## 第 2 回懇話会後の追加確認事項について

第 2 回産業廃棄物最終処分場候補地選定懇話会で受けた以下の意見について、対応方針を示す。

図10 無人航空機の飛行の許可が必要となる空域について

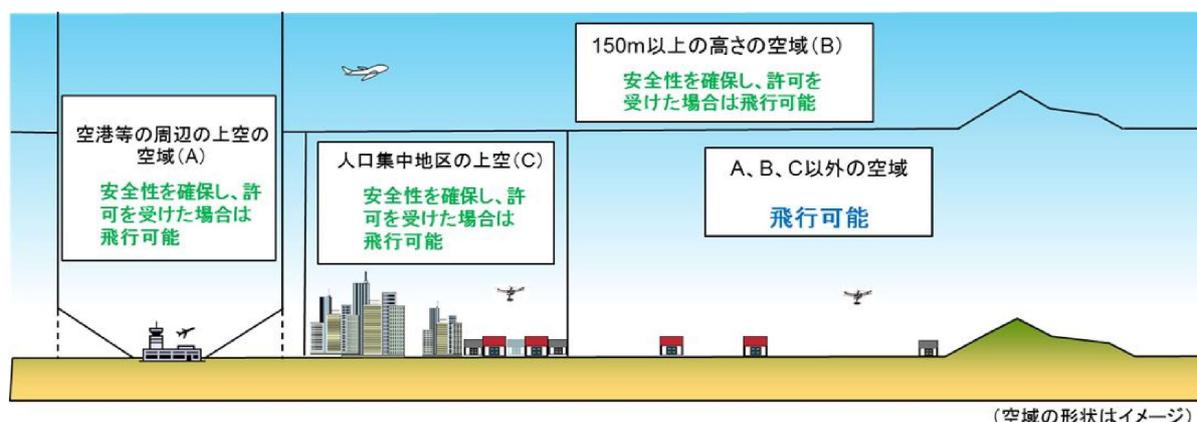
●土地の雰囲気を知らない者には、写真だけではイメージがわからない。絞り込まれた段階で、ドローン空撮を行うことはできないか。

ドローンの飛行に際して許可が必要となる適地はない。

二次選定候補地を対象に，空撮を行う方向で検討したい。
